**BT0643**  
**29.03.2000**

Assunto: **Novo Conjunto de Vareta de Suspensão (código 32.6005.20.7)**  
Modelos: **BWQ24A**  
Marca: **Brastemp**

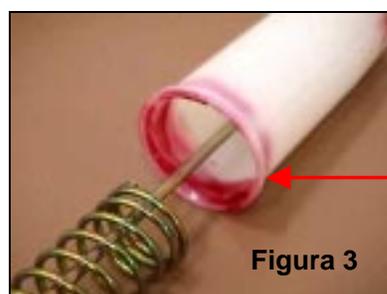
Em razão da ocorrência de reclamações de Barulho, e Trepidação excessiva para a lavadora BWQ24A, foi desenvolvido um novo Conjunto de Vareta de Suspensão (figuras 1, 2 e 3) com **amortecedor pneumático** sobre a mola. Esta peça foi projetada para auxiliar no balanceamento e equilíbrio da lavadora, melhorando sua performance.

Este novo Conjunto de Varetas é intercambiável com o modelo anterior (sem amortecedor pneumático), e para instalação do novo Conjunto de Varetas deve-se aplicar graxa ou vaselina dentro do “copo”, e também na parte superior, como mostra as figuras 2 e 3.

Deve ser aplicado graxa ou vaselina para a montagem do conjunto

Quando for trocar as Varetas de Suspensão, deve-se aplicar **sempre** o conjunto completo, ou seja, deve ser substituída as 4 varetas.
